PARALELOS DE PLANOS PARA EL CONTROL DE MODIFICACIONES DEL PROYECTO AMOYA DE LA COMUNIDAD AMOYA LA VIRGINIA

UNIVERSIDAD LA GRAN COLOMBIA
FACULTAD DE ARQUITECTURA
PROGRAMA DE TECNOLOGÍA EN CONSTRUCCIONES ARQUITECTÓNICAS
BOGOTA D.C. 2019

UNIVERSIDAD La Gran Colombia 	PLANOS DE PARARELOS PARA EL CONTROL DE MODIFICAIONES			
UNIVERSIDADA LA GRAN COLOMBIA-FACULTAD DE ARQUITECTURA- PROGRAMA DE TECNOLOGIA EN CONSTRUCCIONES ARQUITECTONICAS- PROYECTO				
REPORTE DE MODIFICACION PARA CIMENTACION DEL BOHIO				
DESCRIPCION DEL PROBLEMA	EVIDENCIA GRAFICA	Anclaje del sobrecimiento a la columna	EVIDENCIA GRAFICA DE LA CORRECCION	Anclaje
Los elementos de cimentación del bohío se analizaron bajo supervisión de la ingeniera Olga Vanegas, y se determinó que no había las especificaciones de cantidades de especificación del material, de dimensiones de hincado del pilote y de elementos complementarios de unión cimentación columna.				
SOLUCION DEL PROBLEMA				
Mediante estudio de suelos en el SIG y con indicaciones de la ingeniera Olga Vanegas se determinó, aumentar la profundidad del sobrecimiento y la zapata, de 20 a 40 cm por asentamiento y estabilidad del terreno. Se determinaron las uniones de la c

REPORTE DE MODIFICACION EN CIMENTACION DEL COCINA

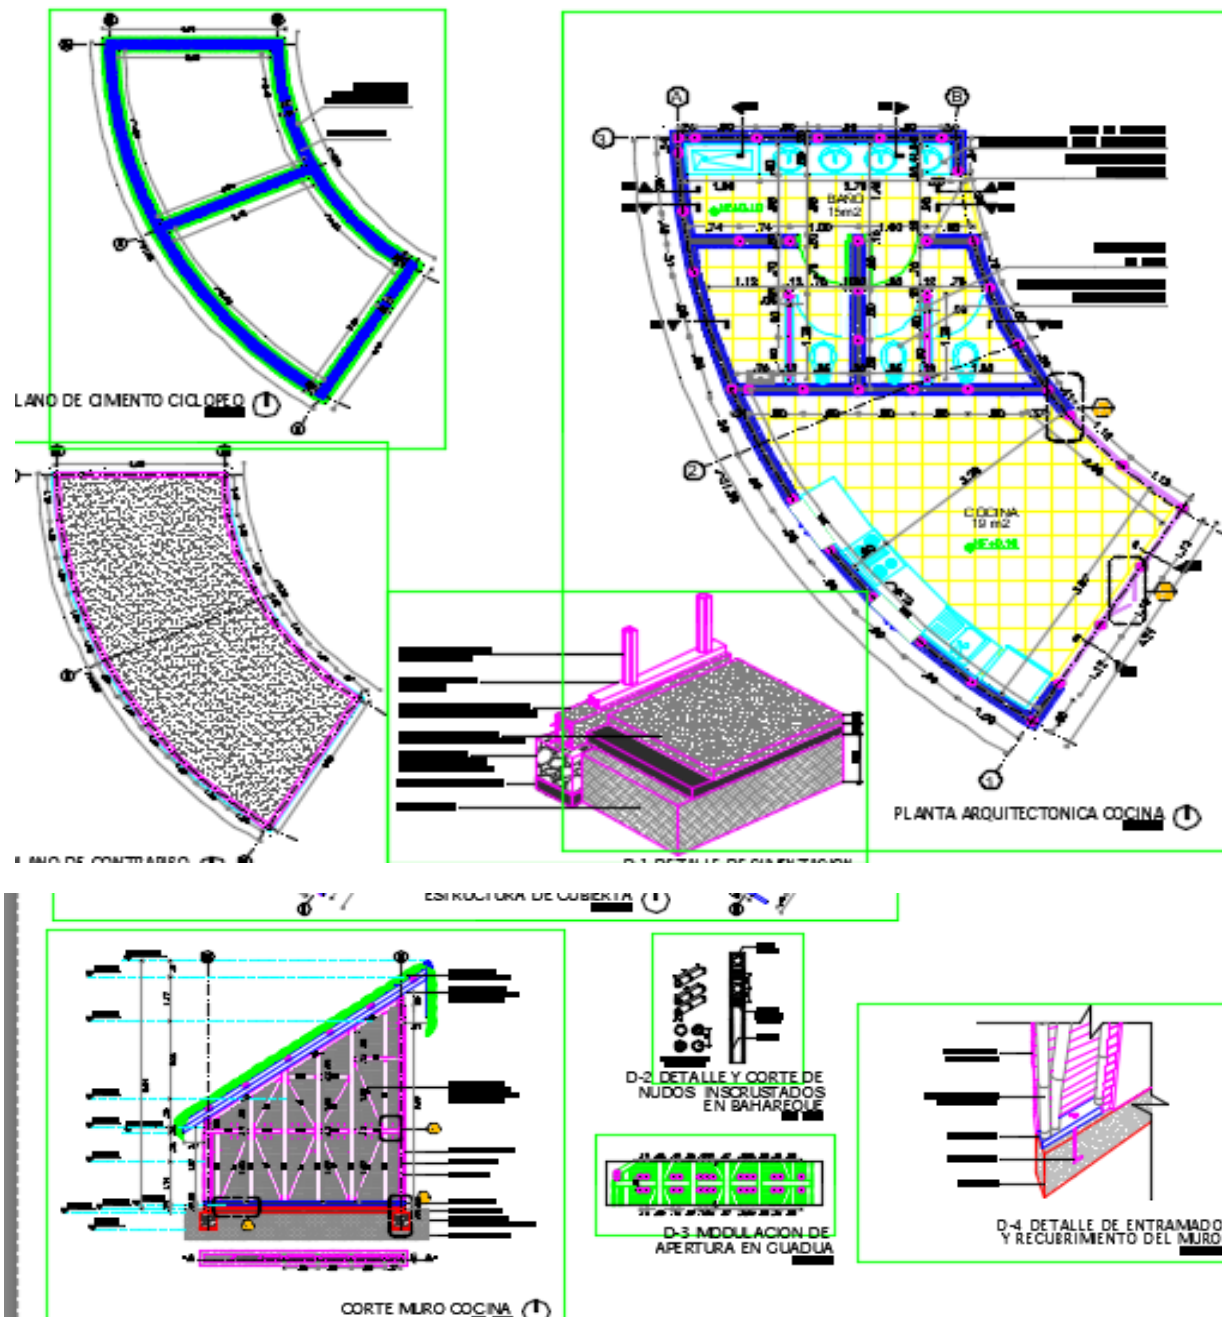
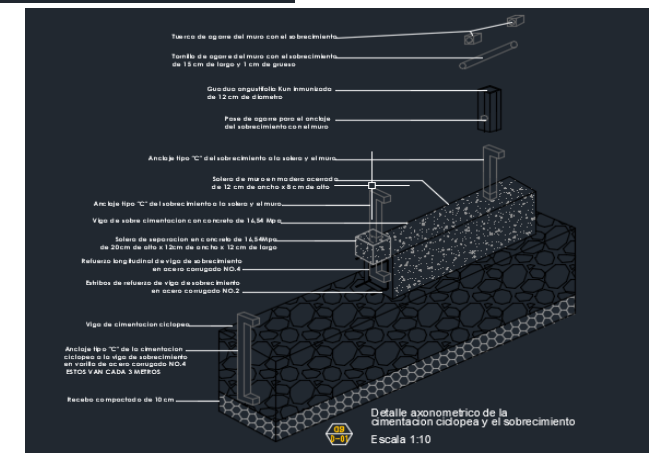
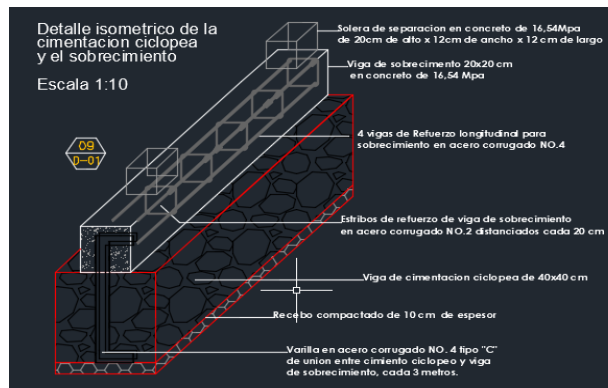
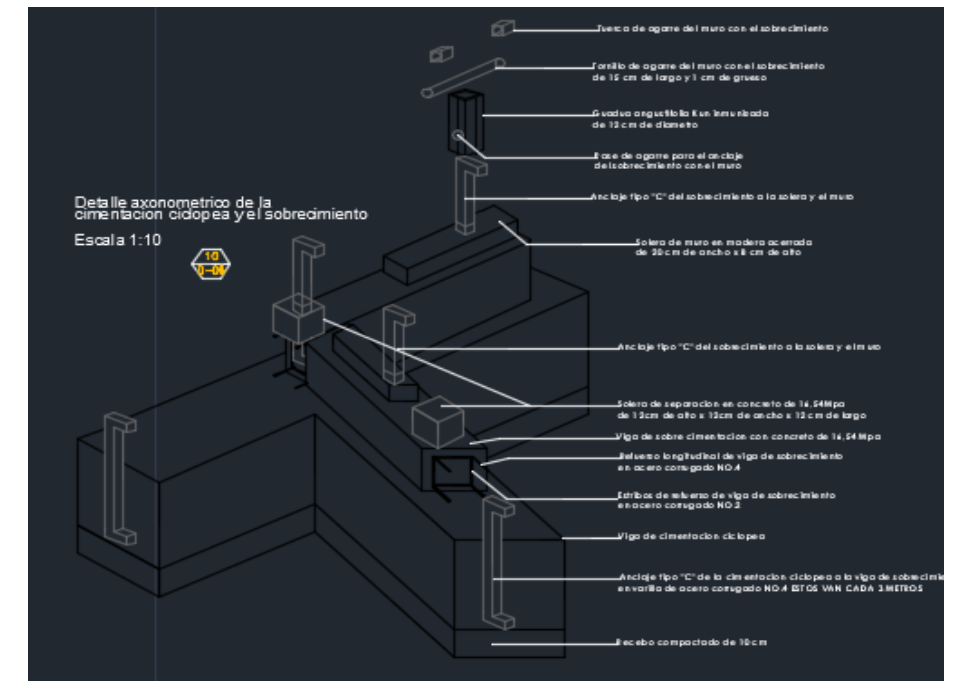
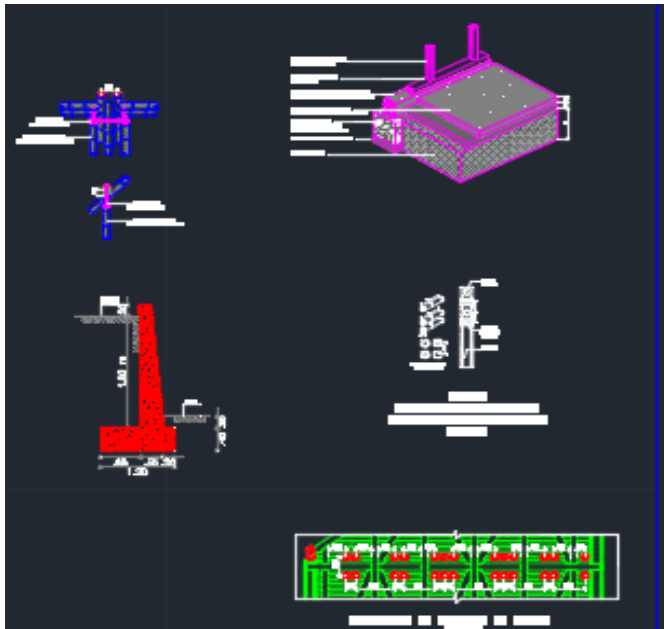
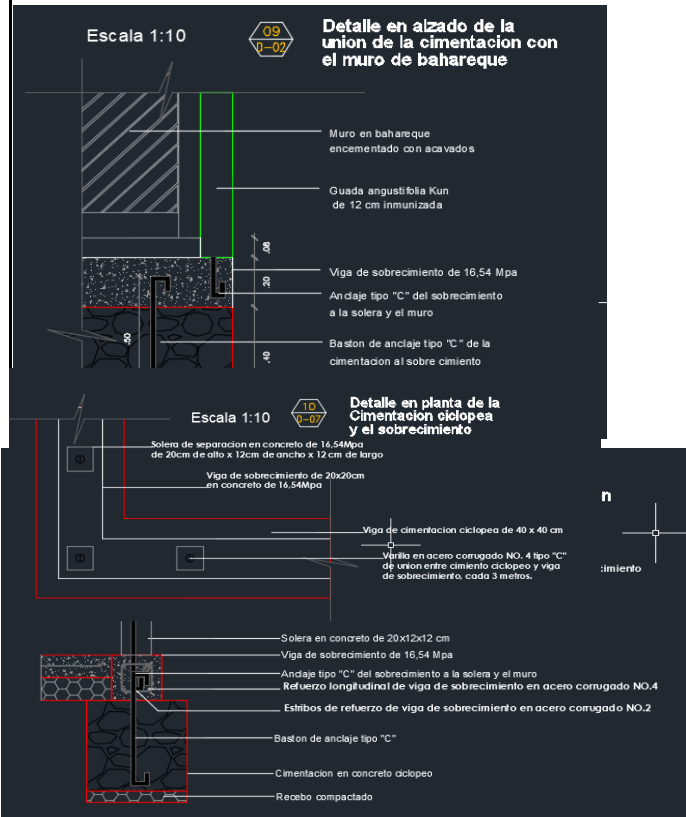
No se encontraron elemento de detalles complementarios necesarios para el entendimiento del sistema constructivo, estos elementos son determinados por la NSR-10 y dictamina las distancias mínimas y máximas así como indica las especificaciones materiales de ellos, así también dictaminan la unión o el arriostramiento.

Se procedió a aplicar los elementos de bastones que anclan la cimentación con el sobrecimiento, y de anclajes tipo C los cuales anclan al sobrecimiento con las columnas, los bastones se indican que van cada 2 metros esto por consideraciones estructurales, y los anclajes tipo C van en cada lugar en donde se encuentren columnas.

REPORTE DE MODIFICACION EN CIMENTACION DE LOS SALONES			
EVIDENCIA GRAFICA	CIMENTACION SALONES	EVIDENCIA GRAFICA DE LA CORRECCION	CIMENTACION SALONES

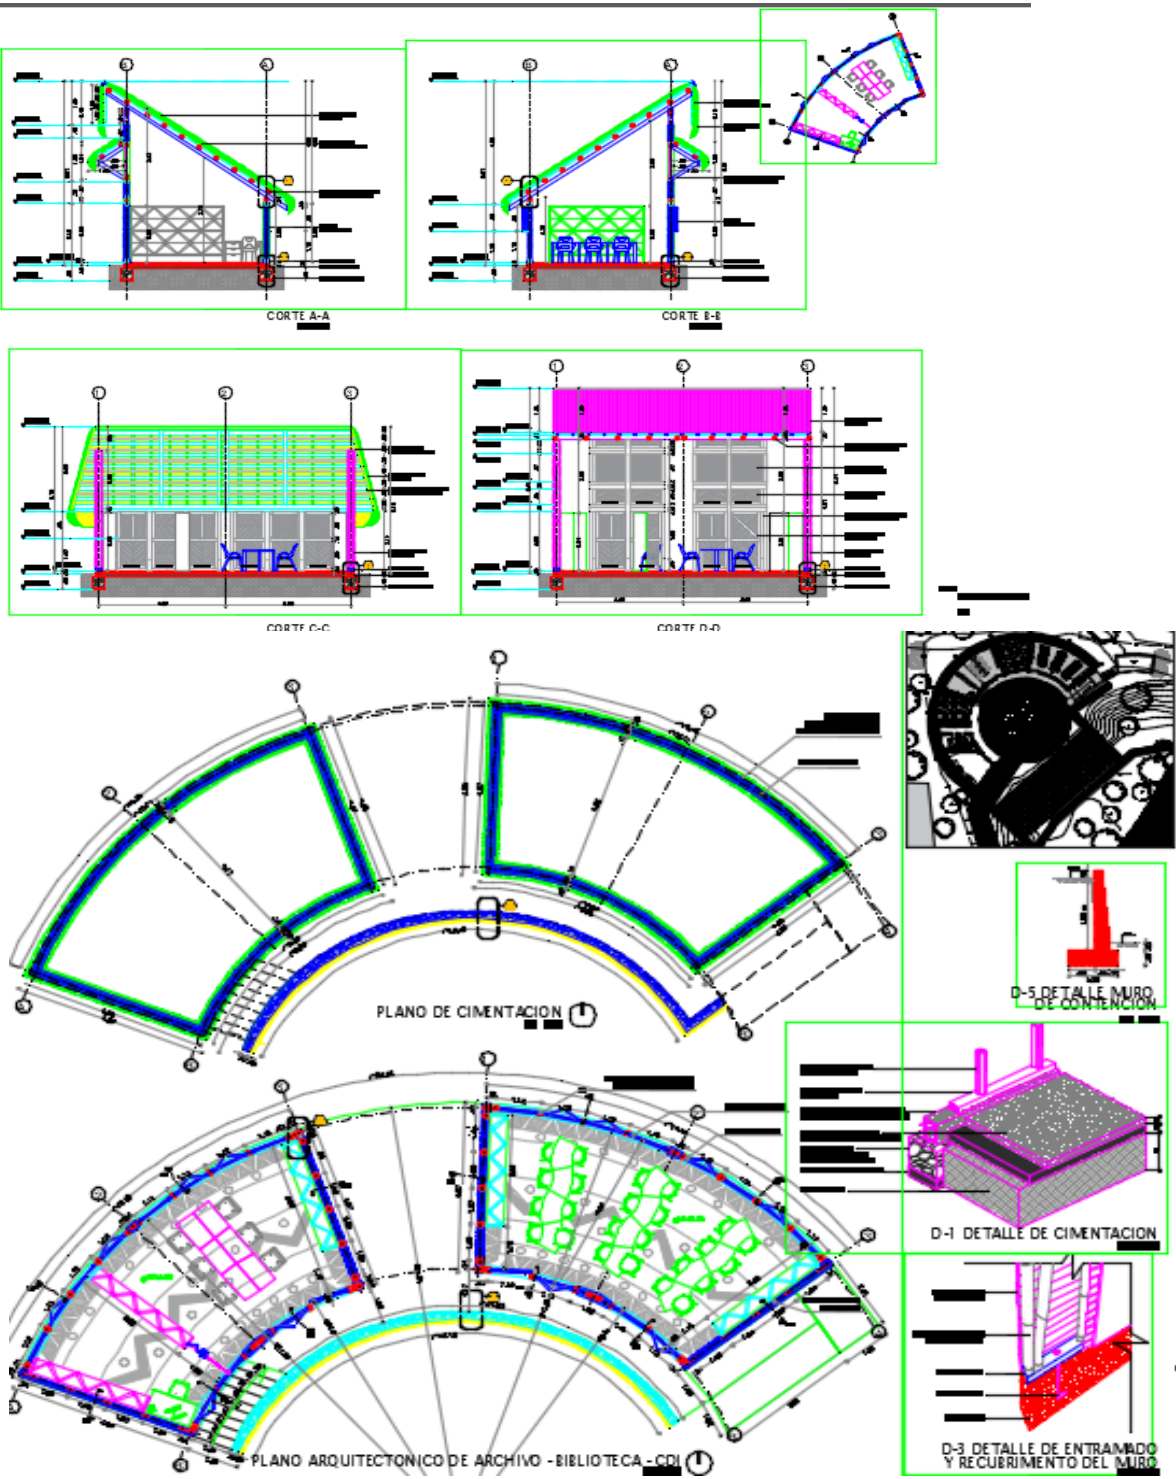
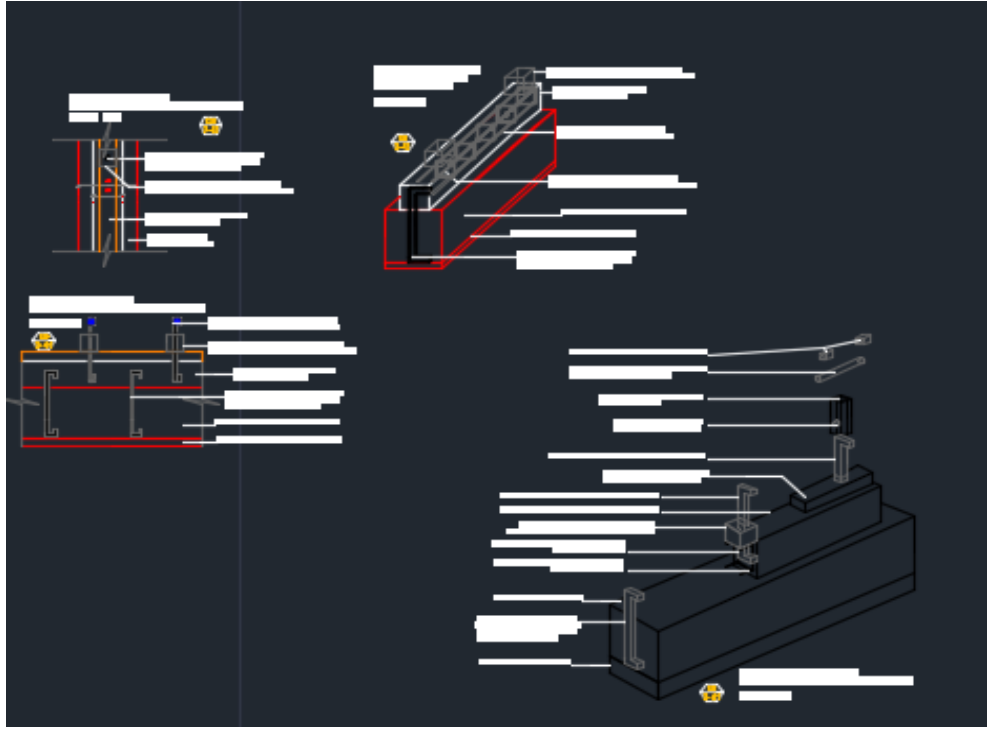
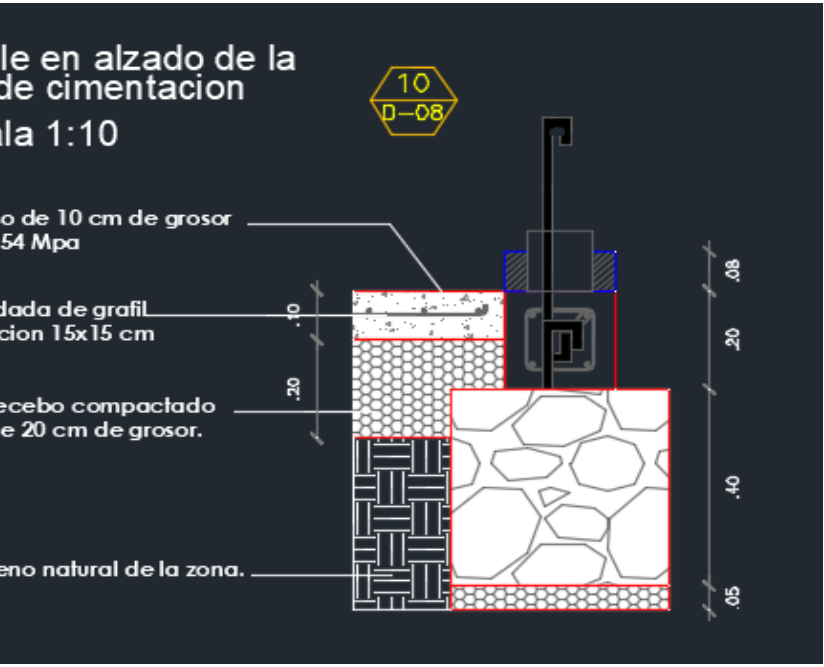
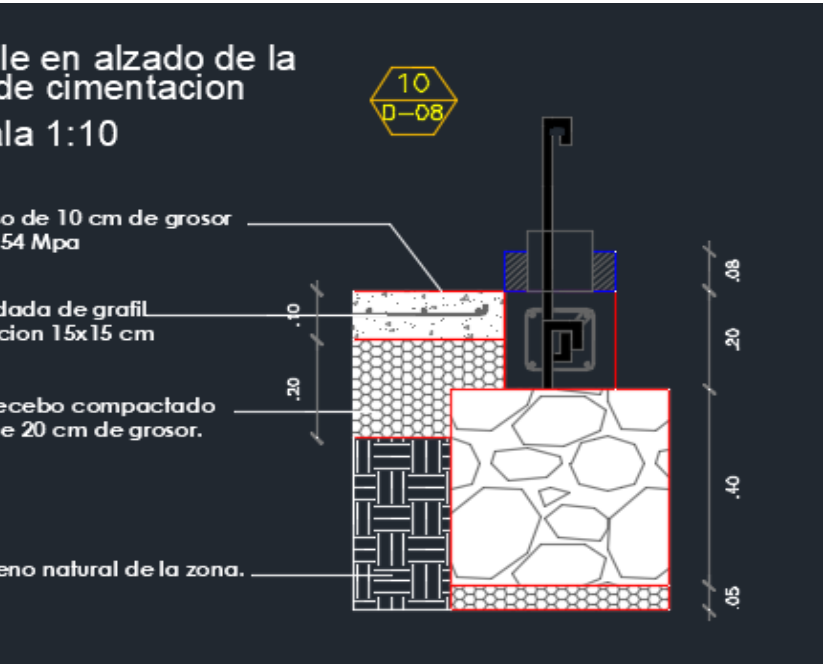
La falta de elementos constructivos como detalles es un problema en un paquete de planos ya que se concibe un orden o una idea de cómo construir o de que materiales y consideraciones debe llevar cierto elemento. Y eso era lo que pasaba con este proyecto faltaban muchos detalles. se ve como en los planos de propuesta existen netamente planos arquitectónicos sin detalles.

Se dejó intacta la propuesta de distancias de los elementos estructurales de columnas, y de esta propuesta se consideró para la realización de los anclajes, así que cada columna va a ir un anclaje al sobrecimiento y según la norma permite que cada 2 metros halla un anclaje del sobrecimiento a la cimentación, y así se hizo.

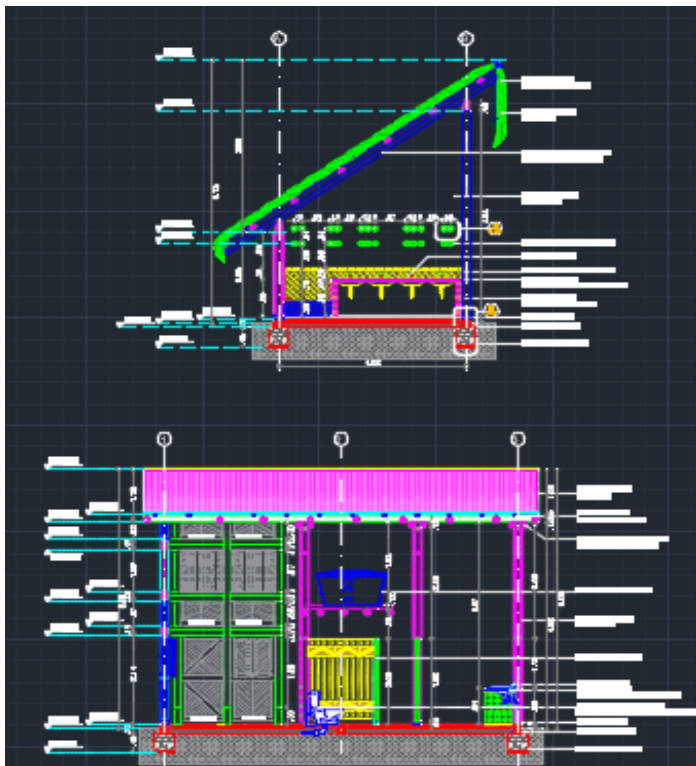
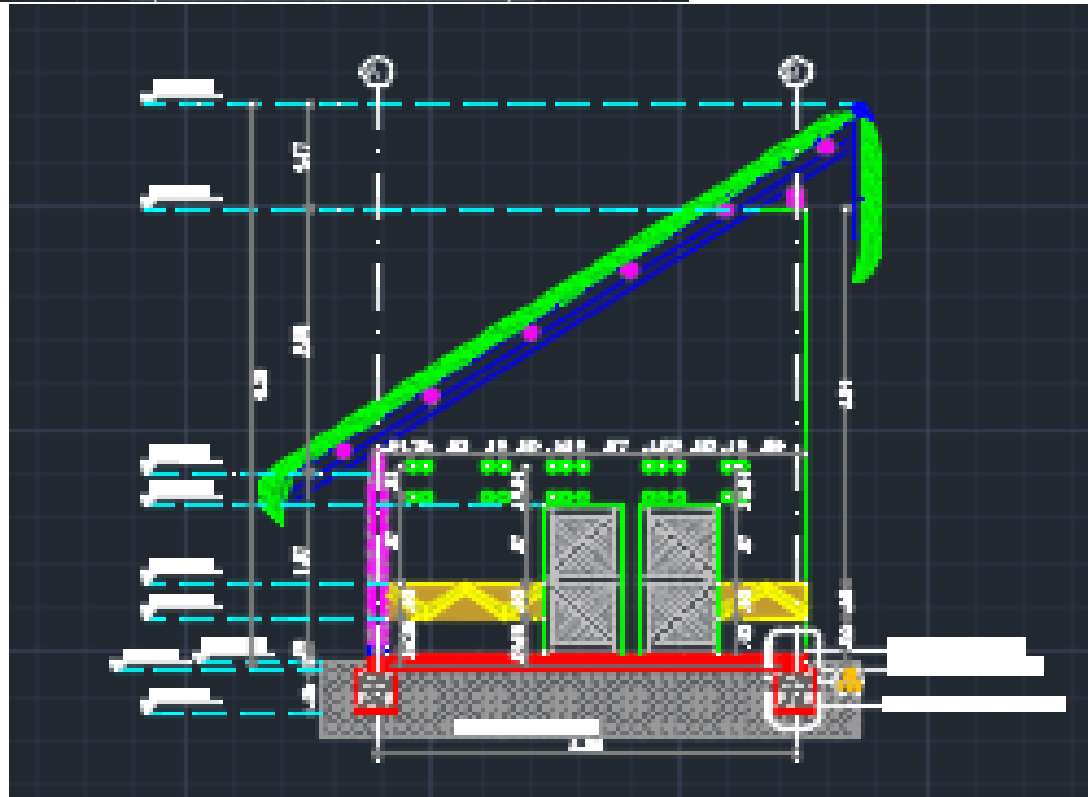
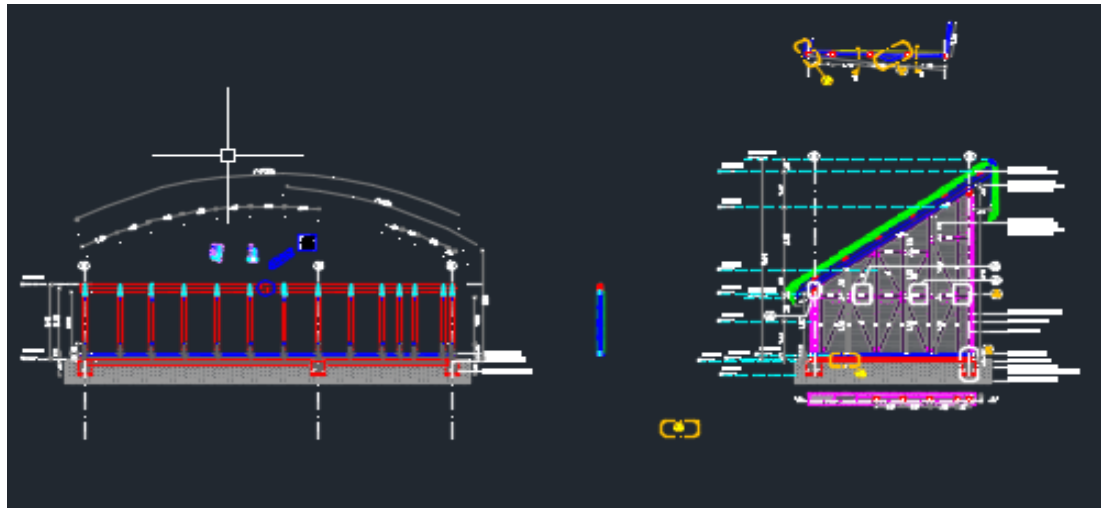
UNIVERSIDAD La Gran Colombia 	PLANOS DE PARARELOS PARA EL CONTROL DE MODIFICAIONES			
	UNIVERSIDAD LA GRAN COLOMBIA-FACULTAD DE ARQUITECTURA- PROGRAMA DE TECNOLOGIA EN CONSTRUCCIONES ARQUITECTONICAS-			
	PROYECTO			
DESCRIPCION DEL PROBLEMA	REPORTE DE MODIFICACION EN LA ESTRUCTURA DE LA COCINA			
No se encontró determinación de las uniones de los elementos como viga-columnas, ni una descripción grafica de como seria las uniones, tampoco se había determinado cuantas y cuales serias las indicaciones o detalles que se han de aplicar para entender el proyecto adecuadamente, se aprecia que en los planos no se ven algún detalle constructivo, se propusieron algunos detalles que se veían en imágenes, pero sin determinar para que tipo de elementos aplicaban ese detalle.	EVIDENCIA GRAFICA	ESTRUCTURA COCINA	EVIDENCIA GRAFICA DE LA CORRECCION	ESTRUCTURA COCINA

SOLUCION DEL PROBLEMA				
Se determinaron cualitativamente y cuantitativamente los detalles constructivos de los elementos estructurales, columnas y vigas, del espacio configurado como cocina, para ellos se aplicaron conceptos encontrados en los libros del manual del grupo andino y en copias sobre detalles constructivos, así como en libro de construcción en bahareque cementado y uniones en guadua. se revisaron los detalles propuestos y se determinó que poseían un grado de concordancia y coherencia muy adecuado así que se decidió dejarlos.				
TUTORES Y ALUMNOS				
Ing. Olga Vanegas				
Arq. Melisa Galves				
Arq. Jorge Cardenas				
Est. Juan David Suarez Hurtado				
Est. Maicol Noy Hernandez				
Plancho No. 9/00	2/12/2019
